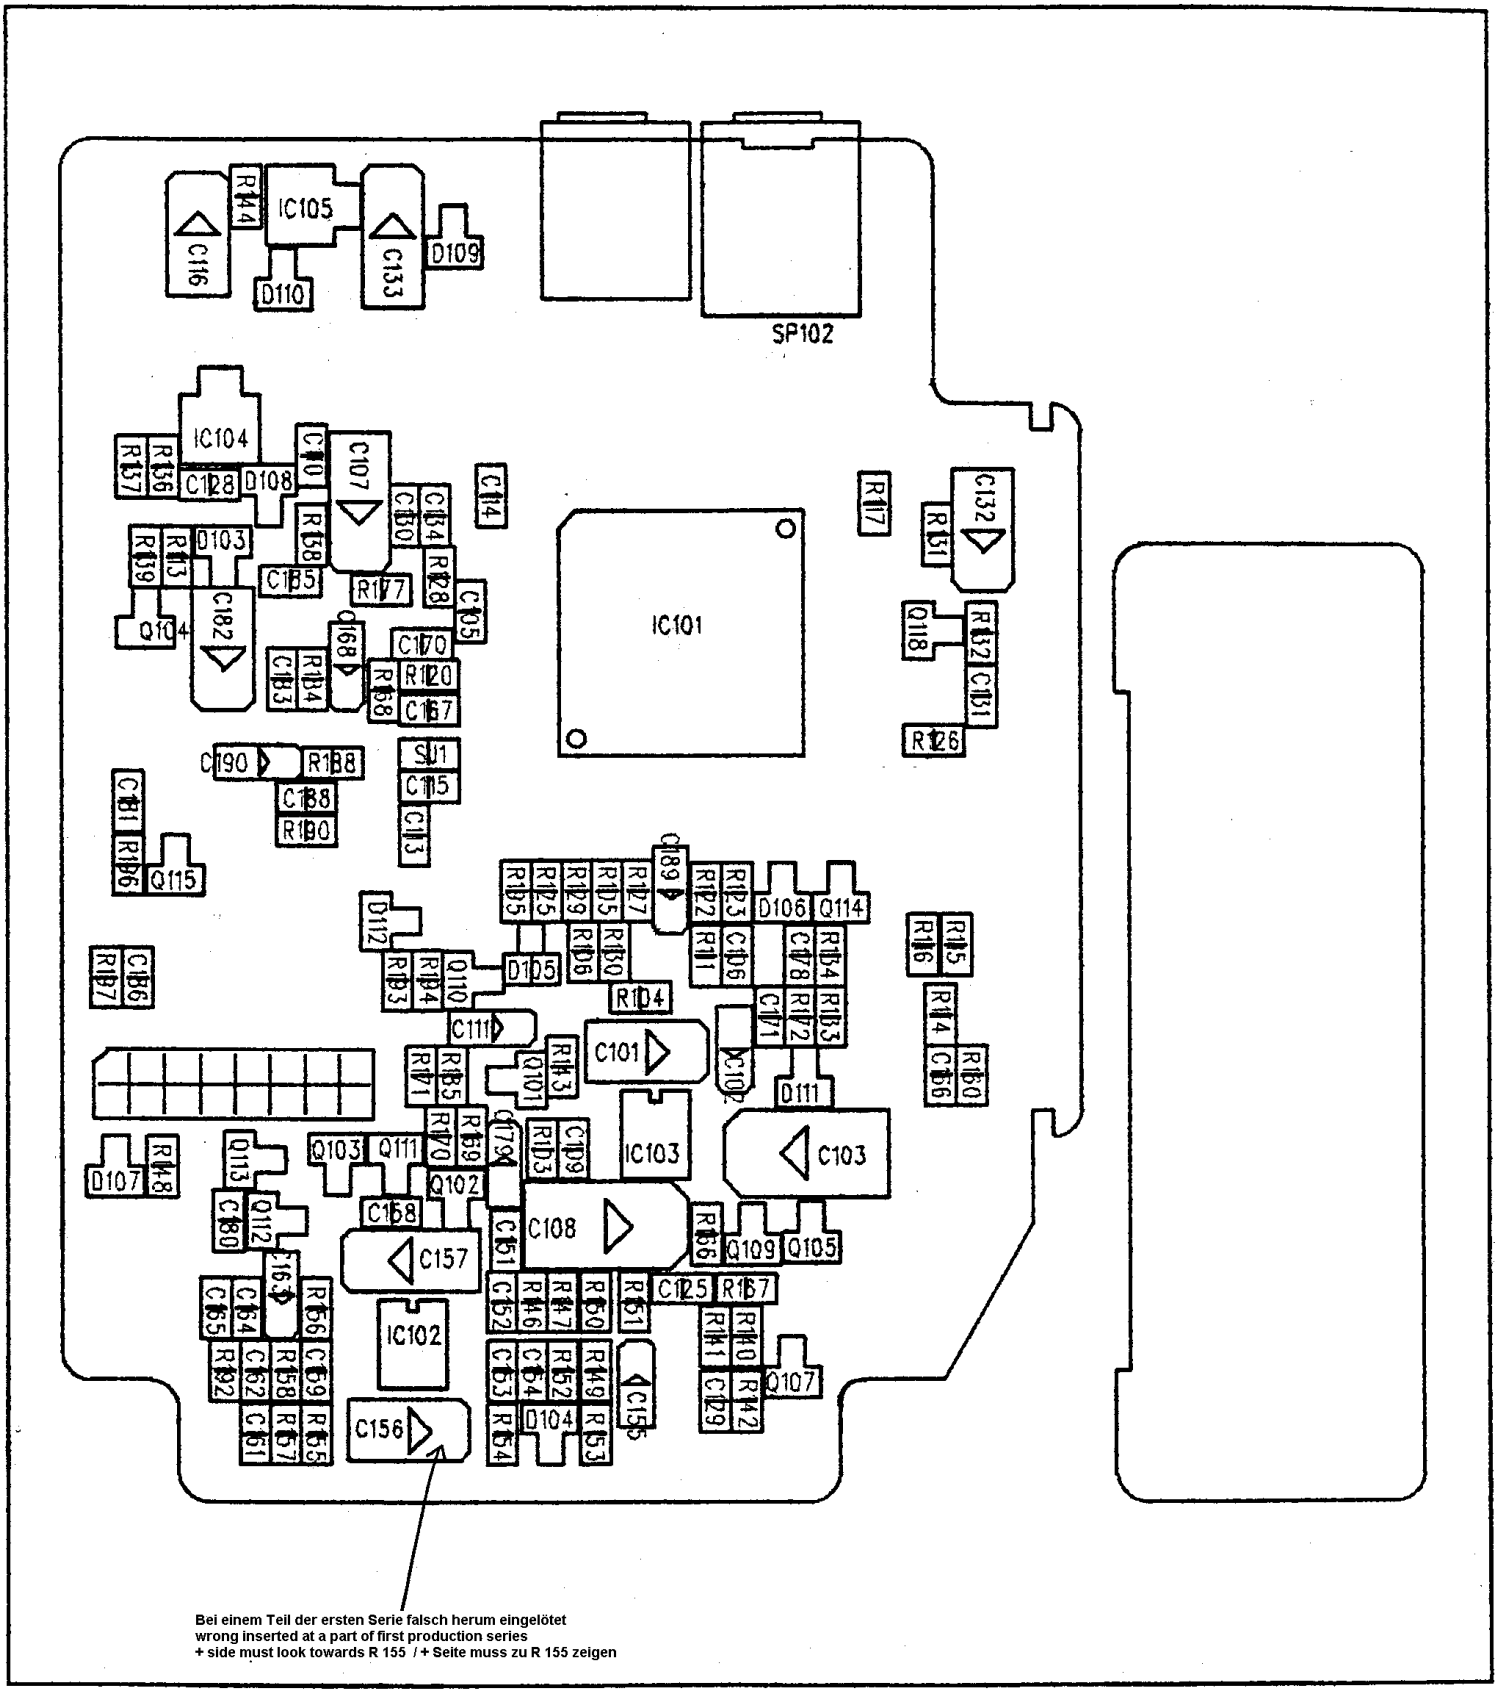
IC105
C116
C133
D109
D110
SP102
IC104
IC101
C107
C132
D103
C182
Q104
Q118
C102
C101
C103
IC103
C108
C157
IC102
C156
Q115
Q107
D104
Bei einem Teil der ersten Serie falsch herum eingelötet
wrong inserted at a part of first production series
+ side must look towards R 155 / + Seite muss zu R 155 zeigen
